CONCEPTO TÉCNICO No. CT – 5065

Localidad	18 – Rafael Uribe Uribe
UPZ	55 – Diana Turbay
Barrio	Diana Turbay
Sector Catastral	Diana Turbay
Dirección	Cr 5Bis No. 48Z-33 Sur (Nueva Nomenclatura)
CHIP	AAA0010MADE
Manzana Catastral	18
Predio Catastral	26
Fecha de Visita	Diciembre 5 de 2007
Área aprox. (m^2)	72
Solicitante	Curaduría Urbana No. 2
Tipo de Amenaza	Remoción en Masa

Fotografías No.1 y 2. Predio donde se busca adelantar el proyecto ubicado en la Cr 5Bis No. 48Z-33 Sur.

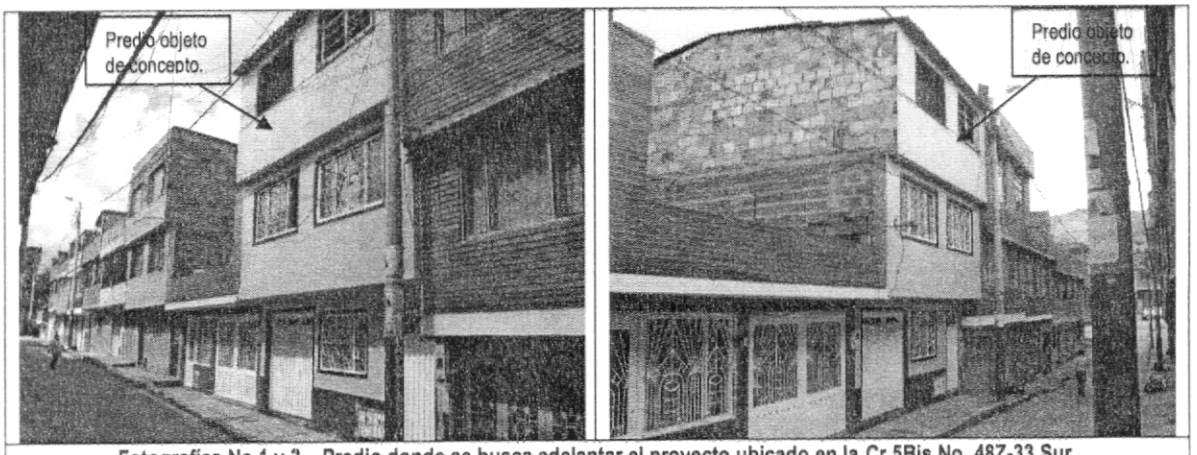
En el predio objeto del presente concepto técnico, se encuentra construida una (1) edificación de tres (3) pisos de altura, con sistema estructural de mampostería no reforzada, la cual en el momento de la visita no evidencia daños que permitan inferir la presencia de procesos de inestabilidad activos dentro del área del proyecto (ver Fotografías No.1 y 2).
